田宮西近隣公園調整池に対する直下流・第二つつじが丘自治会の取り組み

Wrestling with Themes of the Dainitsutsujigaoka's Association Downstream
for the Regulating Runoff Reservoir in the West Neighbour Park of Tagu

図1 第二つつじが丘の排水ブロックと調整池

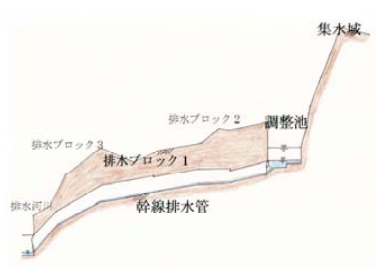
茨城県牛久市は上町排水区177.9haの排水改良として、田宮西近隣公園調整池を建設する。この調整池は図1、2のように第二つつじが丘住宅地上流に建設するため、大雨で住宅密集地へ溢れる心配がある。しかし、「市の基準（標準設計）」で設計している。」と言い、詳しい説明がないため、自治会の技術的な検討に協力した。下水道雨水調整池技術基準（案）にない調整池と考えられるので検討結果を報告する。

第二つつじが丘の幹線排水管は図1のように長さ740m、管径は上流が1,000mm、中流が1,200mm、下流が1,350mmである。勾配は0～243mが1/67、243～740mが1/240である。排水ブロック1は10.12ha、排水ブロック2は6.99ha、排水ブロック3は9.49haで第二つつじが丘の面積は26.60haである。排水ブロック1と排水ブロック2は幹線排水管の下流から399mで合流するが、合流点の通水能力は図4で示すように足りない。また、図1に示す排水ブロック1は下流端の管径が800mmなので、10.12haの雨水を排水できない。このため、排水ブロック1は幹線排水管の下流から73mへ1,350mm管を敷設する。この結果、図4のように幹線排水管は約0.8m³/sの余裕が生まれ、調整池に余水吐を設置できることがわかった。

写真2 第二つつじが丘の住宅地

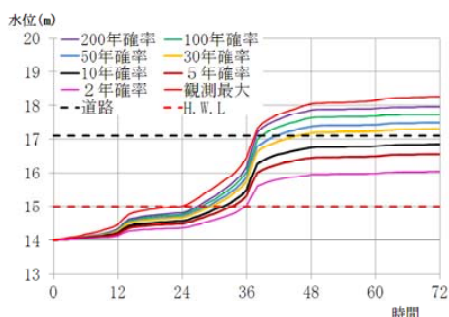
調整池は規模が小さいので環境影響評価は必要ないが、写真2のような住宅密集地の直上流に造る場合はそれなりの説明と、対策が不可欠である。

図3 オリフィスがゴミで詰まった場合の調整池水位（計算値、流出率 0.65）

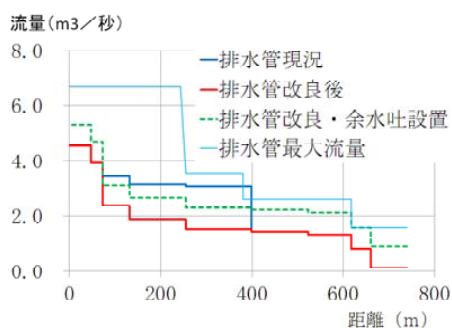
上町排水区の計画雨量は5年確率時間雨量50mmである。調整池は写真1の深さ約2mの谷部をさらに1.5m堀下げて建設する。集水面積は17.58ha、満水面積0.78ha、調整容量7,150m³、設計流入量2.711m³/s、許容排水量0.128m³/sである。設計流入量は有効雨量55.5mm/時間に相当する。また、許容排水比流量は0.728m³/s/km²である。このため、72時間雨量以上で調整池容量を決めなければならない。さらに、規模が小さいので、環境影響評価は必要ないが、下流住宅密集地に対して、それなりの説明が必要と考え、調整池の水収支計算を行った。その結果、オリフィスにゴミが詰まった場合は図3のように流出率0.65の場合、30年確率雨量で、雨水が谷から住宅密集地の道路へ溢れることがわかった。このため、余水吐の設置を要望した。
